Il presente documento è finalizzato alla verifica della compatibilità tecnica, archeologica, paesaggistica in riferimento alle motivazioni espresse dal parere di cui alla nota registrata al prot. n° 6666 del 06.03.2019 (rif. Nota prot. N. 777 del 10/01/2019) della Soprintendenza Archeologica Belle Arti e Paesaggio del Molise.

Il progetto di “Potenziamento Macchia Valfortore – Monacilioni – Pietracatella – S. Elia a Pianisi” della Società ERG Power Generation S.p.A. consiste nella sostituzione di tutti gli aerogeneratori esistenti (n. 53) costituenti il parco attuale e precisamente:

Fig.3_Studio di Impatto Ambientale. Tavola 6- Sistema delle aree protette e/o tutelate (FOGLIO 1/2) SIA-023_15/12/2018

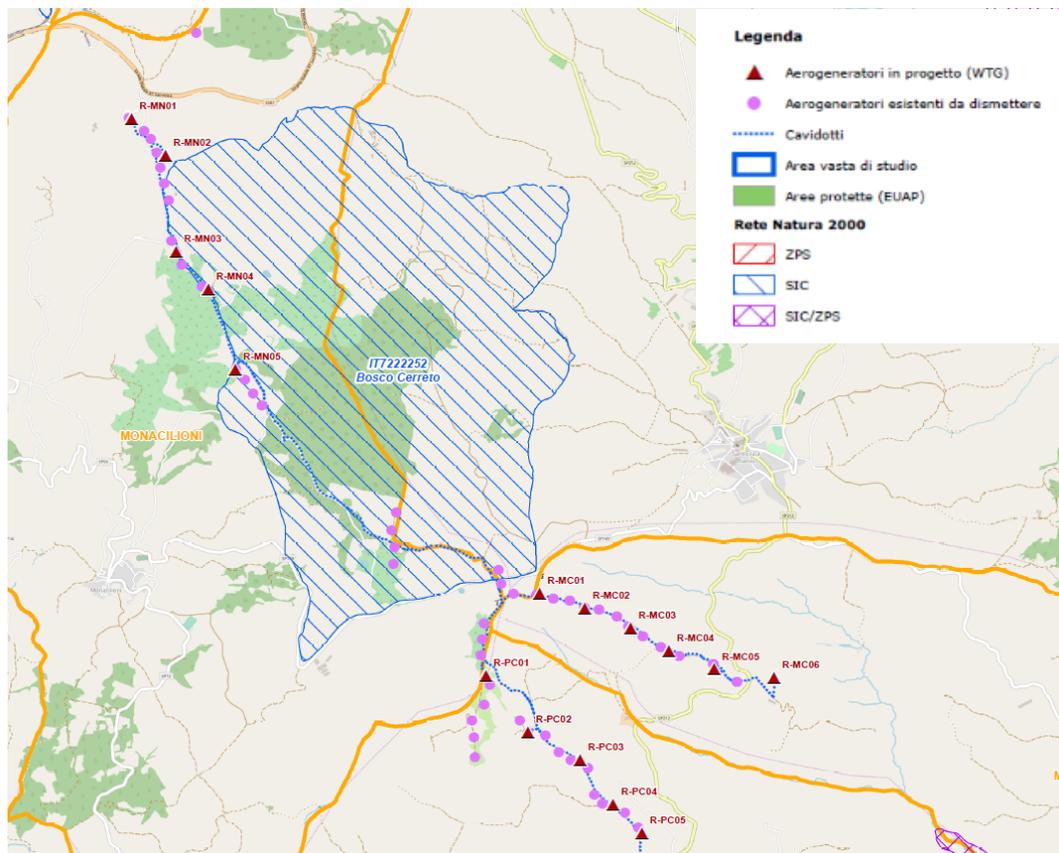
In merito alle considerazioni mosse dalla Soprintendenza nei confronti dei generatori all'interno o in prossimità del Bosco Cerreto, occorre ribadire che si opera su un intervento già presente e radicato nel territorio. L'attuale parco eolico occupa parzialmente proprio l'area del Bosco Cerreto; infatti, nella configurazione attuale, ben 10 aerogeneratori si collocano all'interno dell'area IT722252 Bosco Cerreto e altri 6 generatori sono in posizione perimetrale all'area tutelata.

Il Proponente prevede lo smantellamento di tutti gli aerogeneratori esistenti nell'area in questione, riducendone la presenza ad un singolo generatore di progetto, indicato come R-MN05, il quale, seppur ricadendo all'interno dell'area IT722252, si colloca **nell'area estremamente marginale ad ovest**.

Si prevede inoltre nel progetto di ridurre il numero di generatori disposti lungo il perimetro della suddetta area, facendoli passare dai 6 della configurazione attuale, a 2 nella

situazione di progetto, nello specifico ci si riferisce ai generatori R-MN03 e R-MN04, riducendo drasticamente l'effetto selva e restituendo la totalità dell'area protetta alla sua configurazione ante-operam, eseguendo operazioni di smantellamento e ripristino del terreno in un'ottica di resilienza. Nelle immagini che seguono si mostra un esempio di ripristino dell'area dopo lo smantellamento dell'obsoleta struttura a traliccio, con tutti i vantaggi che ne seguono.

Fig.5_ Studio di Impatto Ambientale. Tavola 5- Regime Vincolistico (FOGLIO 2/2)_ SIA-022_ 15/12/2018

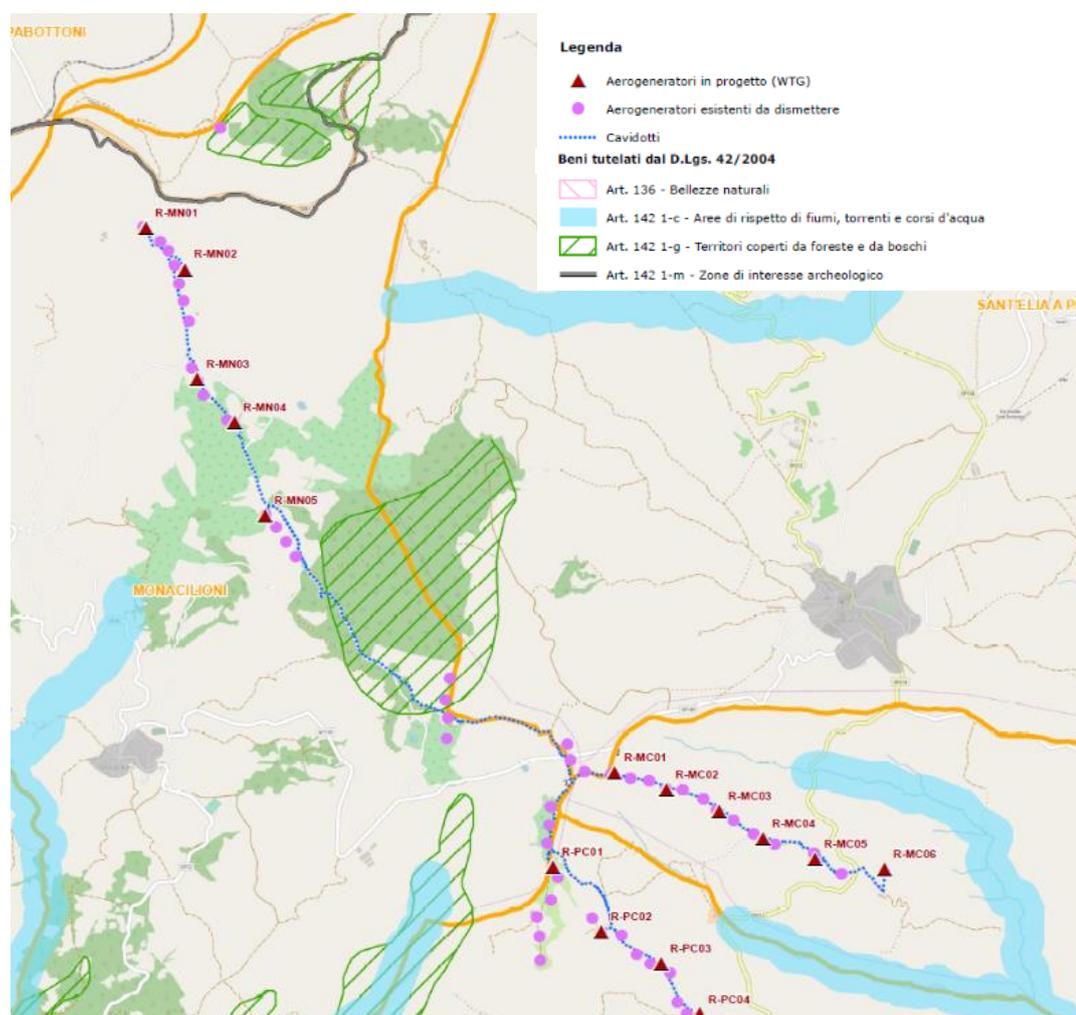
Facendo riferimento alle banche dati della Direzione Generale per i Beni Architettonici e Paesaggistici del Ministero per i Beni e le Attività Culturali, in particolare il **S.I.T.A.P.**, si riscontra la presenza di un'area vincolata ai sensi dell'art. 142 comma1 lettera g) "territori coperti da foreste e da boschi", la quale parzialmente coincide con l'area IT722252 e nella quale sono presenti al suo interno, attualmente, 2 aerogeneratori, mentre un terzo

aerogeneratore si colloca nelle sue immediate vicinanze. Ebbene, con il progetto proposto, si prevede di **rimuovere completamente tali aerogeneratori, senza nessuna ulteriore installazione di strutture.**

Fig.6_ In rosso: individuazione del sito archeologico di *Castellum Planisi* in località Colle Pianisi (Foto da Google Earth)

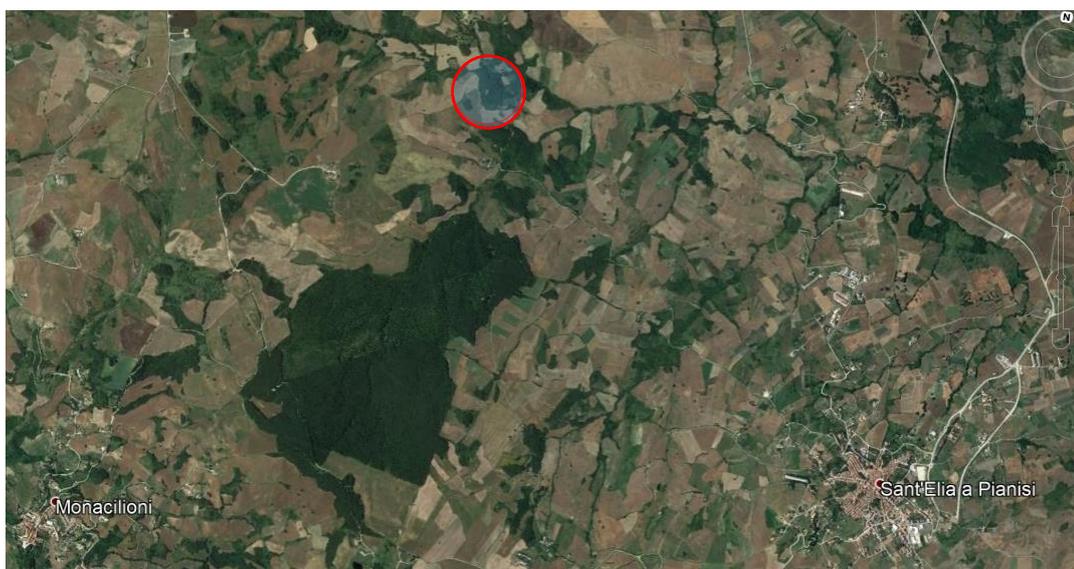
Inoltre, sempre nella medesima zona, si riscontrano diversi siti archeologici e aree di rinvenimento. In particolare, proprio nelle vicinanze del Bosco Cerreto è in corso di scavo, da parte dell'UNIMOL, l'antico abitato medievale di Colle Pianisi, mentre sono in corso di scavo da parte della Soprintendenza ABAP aree di necropoli a Macchia Valfortore. Infine in territorio di Monacilioni vi è una significativa dispersione in "superficie", di materiali archeologici in località Macchie, area da cui proviene anche il monumento funebre dedicato a Publio Numisio della tribù Sergia. Il territorio a nord dell'impianto è segnato dal percorso del braccio tratturale Centocelle Cortile, sottoposto a tutela archeologica con DM del 15/06/1976, che corre ad una quota tale da avere una prospettiva visuale diretta, senza alcuna interferenza, dell'impianto attuale.

Per quanto concerne specificatamente la questione delle aree archeologiche, si evidenzia come il settore interessato sia stato sottoposto dagli archeologi a diverse indagini nel corso degli anni che, come sottolineato dalla Soprintendenza, hanno restituito un numero importante di rinvenimenti. Va altresì sottolineato che le evidenze individuate sono tipologicamente tra loro molto differenti, si va infatti da affioramenti di materiale sporadico e casuale a reperti più consistenti quali necropoli o strutture abitative e che le **tracce archeologiche più interessanti sono tutte distanti dalle aree oggetto della trasformazione almeno 2 km.** Tutto il settore in analisi, infatti, appare quello con meno presenze archeologiche rispetto alle zone limitrofe e sia gli scavi per l'impianto delle vecchie torri eoliche che le indagini condotte per la redazione della relazione archeologica inerente il nuovo impianto (documentazione già presentata, relazione archeologica preliminare 15/12/2018), **non hanno aggiunto dati significativi alla conoscenza archeologica dell'area, sottolineando l'assenza di reperti in tutte le zone indagate.** Per quel che riguarda l'antico abitato medievale di Colle Pianisi, attualmente sottoposto ad approfondimenti da parte dell'UNIMOL, esso è posto al limite nord dell'area IT722252 Bosco Cerreto (Fig.6), su un rilievo isolato dal contesto territoriale circostante. Ad oggi il

sito si colloca ad una distanza, in linea d'aria, non inferiore a 1,8 km ad est dagli attuali impianti; distanza che non verrà ridimensionata con la realizzazione dei nuovi generatori ma che anzi vedrà una considerevole diminuzione delle torri sia sul suddetto crinale che a sud del sito stesso, con una susseguente cospicua riduzione dell'effetto selva.
